**AU REMPLACEMENT DE LA PASSERELLE RELIANT LE
CENTRE-VILLE AU SECTEUR «GARE SUD» À DELÉMONT**

RAPPORT DU JURY
DOCUMENT #20

Delémont, le 10 janvier 2023

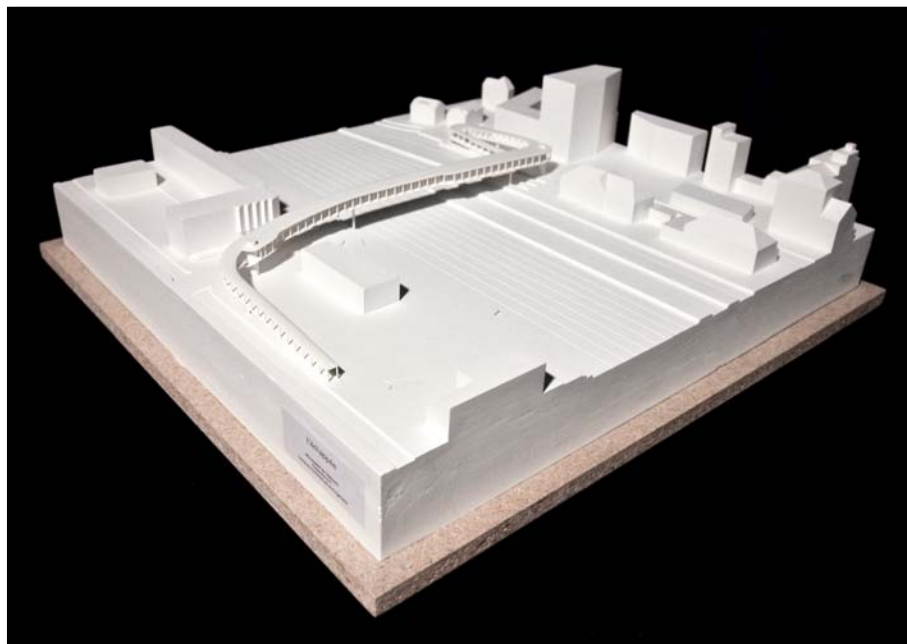
Commentaire du Jury: **L'Échappée** fait partie d'une catégorie de passerelles implantées tout à l'Ouest du couloir à disposition. Elle se démarque néanmoins des autres propositions analogues par la fluidité de sa forme qui lui permet de s'insérer à équidistance des bâtiments existants au Sud des voies. L'intelligence de la proposition se dégage aussi de la place existante côté gare et donne un appui probant à la perspective urbaine de la toute nouvelle rue Jeanne Haas-Ulmann. Grâce à son système constructif en caissons métalliques sous le tablier, elle s'intègre de manière optimale dans le contexte en assurant un franchissement perpendiculaire du faisceau des voies ainsi qu'une bonne accessibilité aux quais à terme. Elle s'évite aussi la délicate question du déplacement éventuel de la pile se situant sur le quai. La qualité générale de l'intervention tant au sol que dans les airs est à remarquer. Il plaît au Jury de souligner la parfaite maîtrise de l'intrados de la structure, l'évidence stylistique du couple poutre/toiture, la limpidité de la gestion des flux, la sécurité générale des usagers et le confort résultant des aménagements et surlargeurs de la passerelle notamment au droit des accès futurs aux quais permettant de composer avantageusement avec des espaces d'attente. Ces espaces dégagés donnent à la fois une qualité urbanistique particulière aux deux extrémités du parcours et en diminuent l'aspect linéaire. L'usage du bois réservé pour les parties les plus fines et proches des usagers est spécialement noté. Il ne fait aucun doute que l'équipe de projet trouvera une solution plus conventionnelle pour les ascenseurs et saura gérer, côté gare, une distance plus contrôlée des accès à l'escalier et à l'ascenseur en regard des voies de garage ce qui permettra une proposition moins encombrée de la placette créée ainsi qu'un réaménagement plus simple et efficient du parking Hasbro et de son accès. Le Jury estime enfin que l'équipe de projet saura aussi apporter une réponse adéquate à la question de la protection par rapport aux lignes de contact qui ne compromettra pas l'élégante expression de légèreté qui se dégage de la proposition.

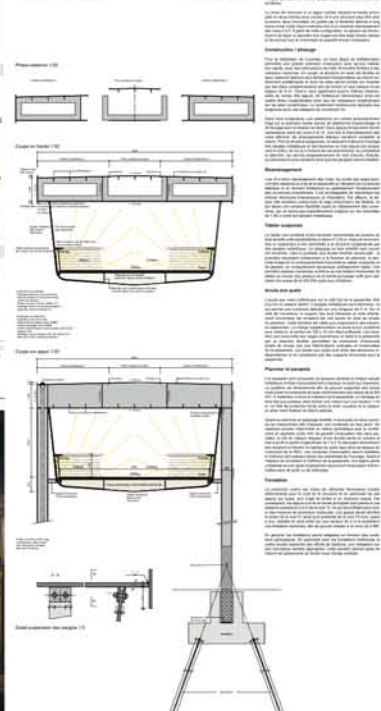
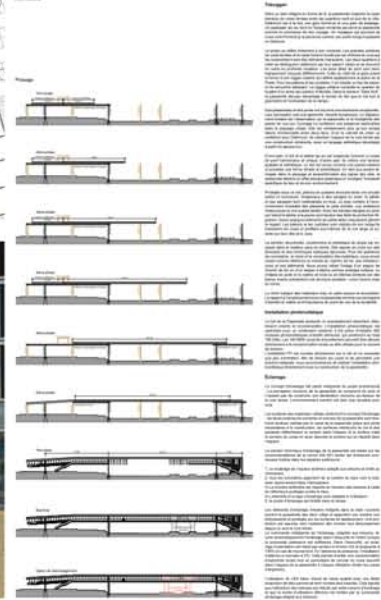
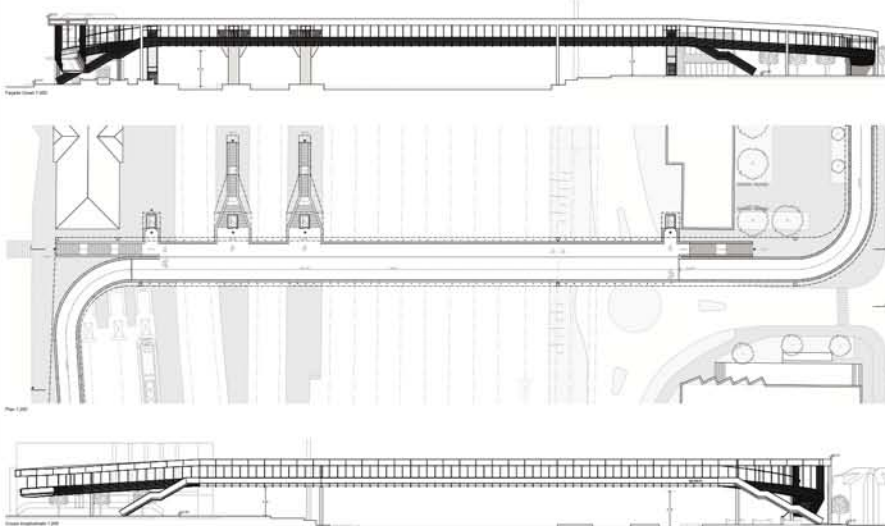
Commentaire du Jury: Parmi l'éventail des solutions envisagées pour le remplacement de la passerelle reliant le centre-ville au secteur «Gare Sud» de Delémont, **Toboggan** est singulier. Le Jury avait pourtant imaginé, dès lors que la toiture était souhaitée, davantage de propositions suspendues à celle-ci. Il a pu débattre de la pertinence de cette typologie dans le contexte de Delémont. Il s'est immédiatement posé la délicate question de l'adéquation de la proposition avec l'échelle de la Ville. L'expression qui se dégage de la passerelle est-elle appropriée? N'y a-t-il pas une sorte de réduction d'échelle? Plusieurs passerelles ont posé la question de l'expression du franchissement, certaines étaient adaptées pour franchir une rivière, une rade, mais certainement pas le faisceau de voies ferroviaires. Le Jury a estimé, dans le cas présent, que Toboggan avait davantage à voir avec une infrastructure de plus grande ampleur. L'exiguïté du couloir d'implantation rend en effet délicate l'intégration du grand portique côté ville avec le voisinage bâti immédiat. Du fait de la position à l'Est de l'axe de lancement de la passerelle, les rapports qu'entretiennent les accès avec le contexte existant sont aussi difficiles. Le Jury a constaté, lors de l'examen préalable, que l'exigence de rayons de raccordement convexes et concaves de 10.0 m des rampes pour les cycles s'est traduite, très majoritairement dans le concours, en plan plutôt qu'en coupe. En tout état de cause, un tel développement de courbe en plan ne se justifie pas en regard ni de fluidité et ni de la sécurité. La gestion des différents usagers, en faisant abstraction du contexte, est limpide avec ses différentes strates. Le principe constructif est bien en adéquation aussi avec la nécessité demandée de flexibilité due à la tectonique des quais de l'infrastructure ferroviaire. La solution esquissée pour les accès aux quais est jugée particulièrement efficiente.

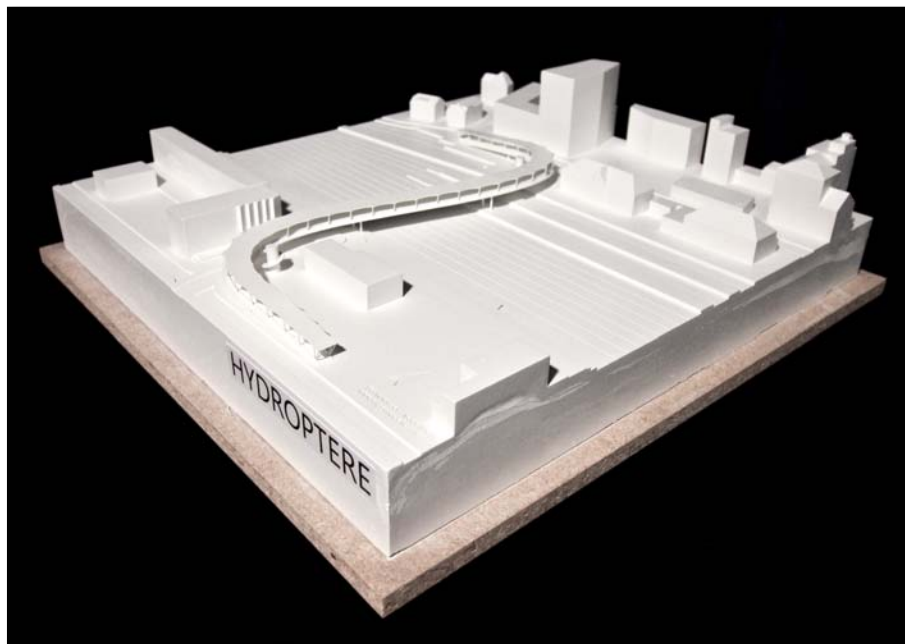
Commentaire du Jury: **Hydroptère** fait partie des projets dits en «S» qui privilégient délibérément le design aux contraintes du cahier des charges du concours. Ses transgressions, en particulier, ont permis au Jury de préciser les critères d'appréciation ainsi que leur pondération conformément à sa décision d'approfondir les éléments qui ressortaient de l'examen préalable. Il a conclu qu'un certain nombre d'écarts étaient rédhibitoires d'un point de vue fonctionnel. En premier lieu, le raccourcissement des voies de garage n'était explicitement pas envisageable. Deuxièmement, la passerelle enjambe très légèrement deux angles du périmètre du concours (plusieurs projets y sont confrontés sans que cela soit spécialement à considérer comme un motif d'exclusion). Troisièmement, la notion de franchissement perpendiculaire du faisceau des voies n'est pas respectée — cela est problématique du point de vue de l'exploitation ferroviaire. Il n'en demeure pas moins que la pureté mathématique du projet Hydroptère, son expression aérienne, sa flexibilité structurelle ainsi que son originalité a conduit à son maintien dans le quintette final. Hydroptère a aussi permis un large débat sur la question du caractère ostentatoire, à savoir l'adéquation entre un geste et l'échelle du contexte dans lequel il s'inscrit. Sans être particulièrement déséquilibré, le projet Hydroptère n'est guère adapté à la latitude de Delémont aux yeux du Jury qui verrait une telle passerelle dans un endroit où l'on peut s'affranchir du poids de la neige et dans un environnement plus aquatique que métallique. Si Hydroptère est original, poétique et singulier dans le concours, le Jury relève néanmoins les inconvénients suivants: le faible dégagement aux droits des ascenseurs et des escaliers; la mixité des trafics des cycles et des piétons avec le cisaillement imposé aux flux piétonniers de par le positionnement des accès verticaux de part et d'autre de la passerelle, le développement des escaliers sans paliers intermédiaires, l'orientation des accès au niveau du sol, les difficultés liées à l'entretien.
